Změnové listy „Rekonstrukce bývalé vodárny na učebny pro neformální a zájmové vzdělávání, Žďár nad Sázavou“

Věc : Oznámení změny č. 1

Zhotovitel : Sdružení Vodárna: STAREDO - Juránek
Objednatel : Město Žďár nad Sázavou
Stavba : Rekonstrukce budovy bývalé vodárny na učebny pro neformální a zájmové vzdělávání.

PŘÍLOHA K OZNÁMENÍ ZMĚNY Č.1 - ZMĚNOVÝ ŘEZ SANACE

PROTOKOL O STATICKÉ ZATĚŽOVACÍ ZKOUŠCE

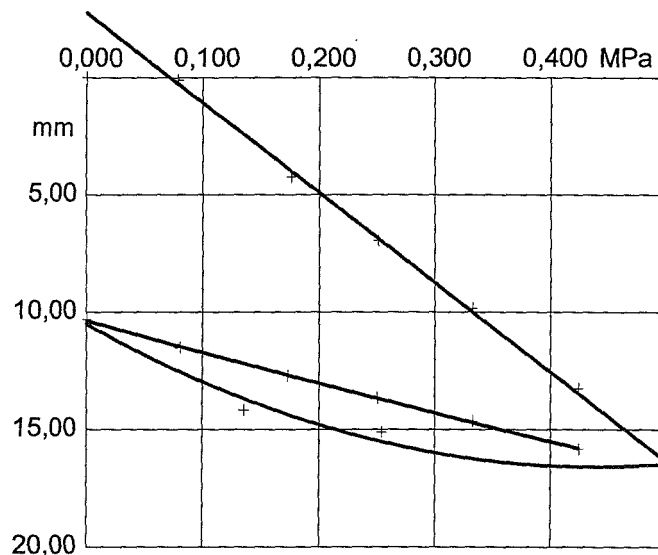
Modul přetvárnosti: Edef1= 5,9 MPa
Modul přetvárnosti: Edef2= 17,6 MPa
Poměr: Edef2/Edef1= 2,98

PROTOKOL O STATICKÉ ZATĚŽOVACÍ ZKOUŠCE

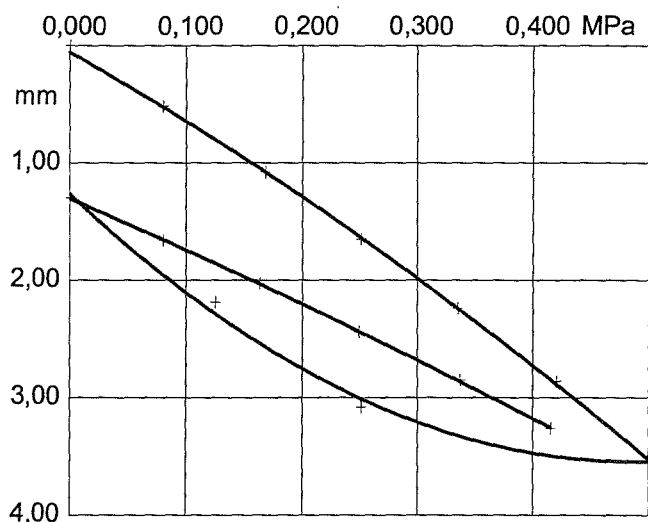
Modul přetvárnosti: Edef1= 32,4 MPa
Modul přetvárnosti: Edef2= 47,9 MPa
Poměr: Edef2/Edef1= 1,48

PROTOKOL O STATICKÉ ZATĚŽOVACÍ ZKOUŠCE

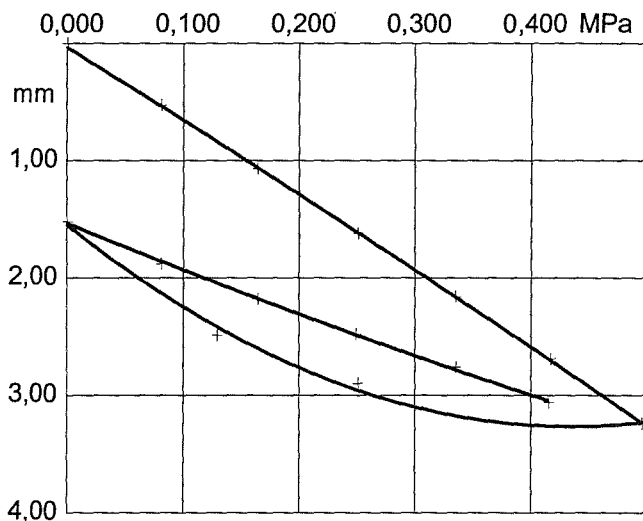
Modul přetvárnosti: Edef1= 34,9 MPa
Modul přetvárnosti: Edef2= 61,8 MPa
Poměr: Edef2/Edef1= 1,77

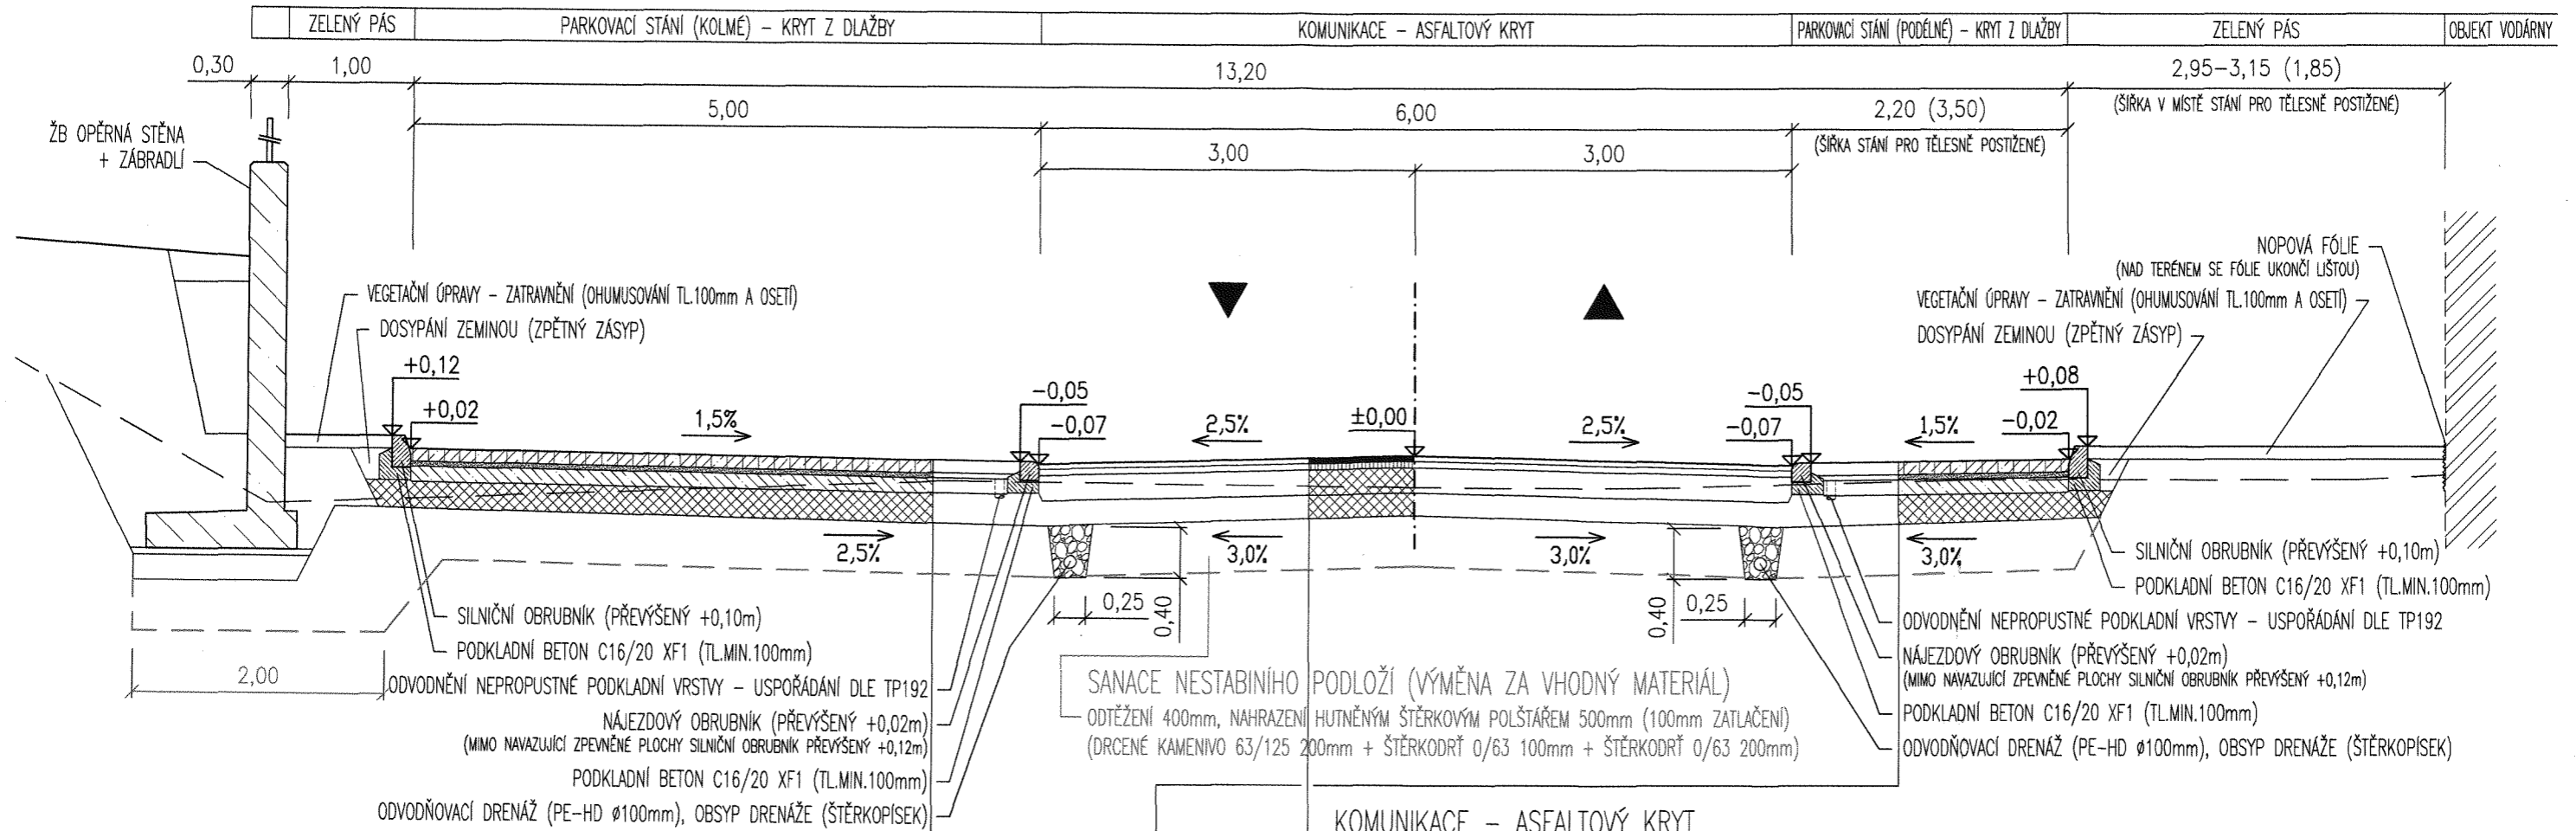
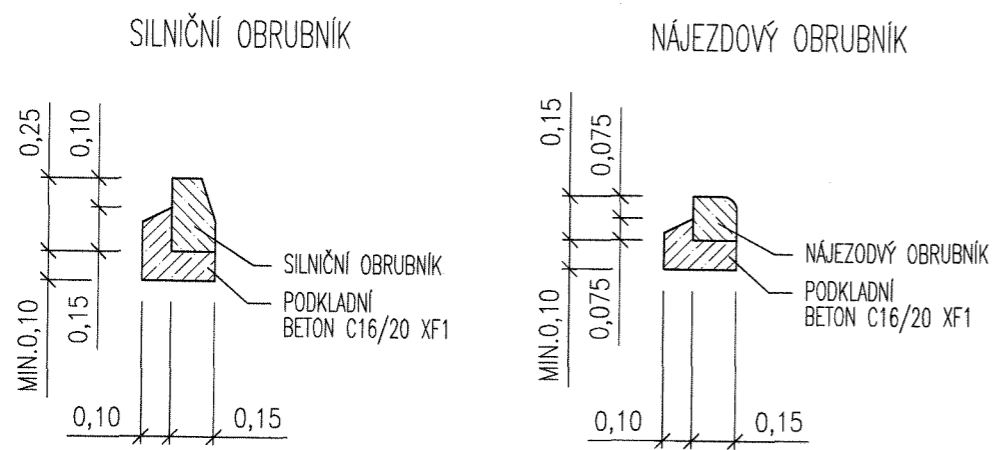
4. Sanace nestabilního podloží pod zpevněnou plochou a opěrnou stěnou

Projektem je požadována únosnost zemní pláně 30 MPa pod komunikacemi a v místě opěrné stěny. Toto je normový ukazatel, kterého se v standardních podmínkách běžně dosahuje. Po odtěžení zemního valu pro opěrnou stěnu a místech výkopů pro kanalizaci, která je vložena pod zpevněnou plochou, byla vizuální kontrolou ze strany vedení stavby i TDS vyslovena pochybnost o dostatečné únosnosti podloží a byl přizván geolog. Geolog tuto pochybnost potvrdil a doporučil provedení sanace / viz. posudek společnosti ENVIREX ze dne 10.09.2018/. Na podkladě tohoto dokumentu byly dne 13.09. 2018 provedeny na zvolených referenčních místech dvě statické zatěžovací zkoušky s cílem potvrdit nebo vyvrátit dostatečnou únosnost podloží. Obě zkoušky potvrdily ,že podloží je neúnosné / viz příloha, výsledný naměřený parametr byl 17,6 MPa u jedné zkoušky a druhá zkouška vykázala údaj o statické neměřitelnosti podloží /. Vlastní sanace řeší tedy jak technickým zásahem dosáhnou požadovaných projekčních parametrů únosnosti pláně na hodnotu 30 MPa a vyšší. Geolog ve spolupráci s projektantem navrhl odtěžení nesoudržných vrstev v tloušťce 40 cm a její nahrazení hutněným štěrkovým polštářem o tloušťce 50 cm.

Správnost tohoto opatření byla dne 19.09.2018 / viz. příloha /ověřena statickou zatěžovací zkouškou na vzorku provedené sanace. Naměřený parametr 47,9 MPa a 61,8 MPa statické únosnosti povrchu sanace je tak dostatečný k zajištění dostatečné stability zpevněných ploch a opěrné stěny. Výkaz výměr v sobě neobsahoval tyto práce a opatření.

ZHUTNĚNÁ ZEMNÍ PLÁŇ, E_{def2}=MIN.30MPa (V PŘÍPADĚ NESPLNĚNÍ NUTNÁ ÚPRAVA PLÁNĚ), MIN.100%PS
 NÁVRHOVÁ ÚROVEŇ PORUŠENÍ D1, TŘÍDA DOPRAVNÍHO ZATÍŽENÍ VI (TP 170)
 V ROZSAHU NOVÉ KOMUNIKACE SE MIMO STÁVAJÍCÍ ZPEVNĚNÉ PLOCHY PROVEDE ODHUMUSOVÁNÍ

ZHUTNĚNÁ ZEMNÍ PLÁŇ, E_{def2}=MIN.30MPa (V PŘÍPADĚ NESPLNĚNÍ NUTNÁ ÚPRAVA PLÁNĚ), MIN.100%PS
 NÁVRHOVÁ ÚROVEŇ PORUŠENÍ D1, TŘÍDA DOPRAVNÍHO ZATÍŽENÍ VI (TP 170)
 V ROZSAHU NOVÉ KOMUNIKACE SE MIMO STÁVAJÍCÍ ZPEVNĚNÉ PLOCHY PROVEDE ODHUMUSOVÁNÍ
